『高速道路の維持管理等に関する行政評価・監視』結果の公表

高速道路の維持管理に関する行政評価・監視結果〔全体像〕

通知日：平成 27 年 3 月 26 日
通知先：NEXCO西日本中国支社

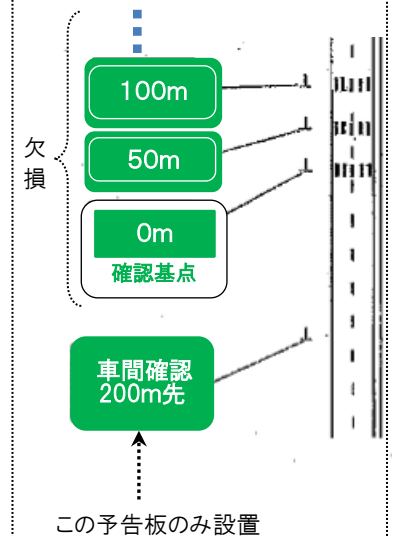
視線誘導標 は最大 50 m 間隔が原則。
一定区間を抽出確認した結果、50 m 以上となっている箇所が 43 箇所、最長間隔が 180 m となっている状況あり。
また、植栽や草の繁茂により 50 m 以上の視認間隔となる可能性がある箇所あり。

大型標識（複柱）に車両が直接衝突することを防ぐ **防護柵** が設置されていない箇所あり。

車両通行による **区画線** の薄れ箇所あり。
特に危険度が高くなると考えられる中央線の薄れ箇所あり。

車間距離確認標示板について、予告板はあるものの、その先の標示板が欠損している箇所あり。

- 各種基準への適合、運転者の誤認防止の視点で常に確認・点検しつつ整備・更新等を行うとともに、各種基準に適合していない状況等がみられた場合、順次速やかな改善措置を講じること。

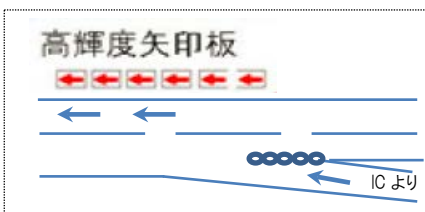
- 逆走防止対策として設置しているラバーポールを除雪作業の支障となるとして、中国道、米子道、浜田道等において、半年以上取り外している区間あり。〔右図：赤の区間〕

- 休憩施設での逆走防止対策に関し、以下のような状況あり。↓〈休憩施設駐車場〉本線方向案内標識不鮮明、矢印路面標示薄れ

←〈休憩施設入口〉逆走注意喚起標識が木に隠れ視認しづらい
(改善済)

- 「除雪作業方法の見直し」あるいは「取り外し後のラバーポールの代替措置」など、雪氷対策期間における逆走対策を後退させない方策を検討すること。
- 休憩施設の逆走防止対策について、適切な維持管理を行うこと。
- 今後の逆走事案に関し、交通管理者等との連携を進め、その詳細情報の把握・分析に努めること。
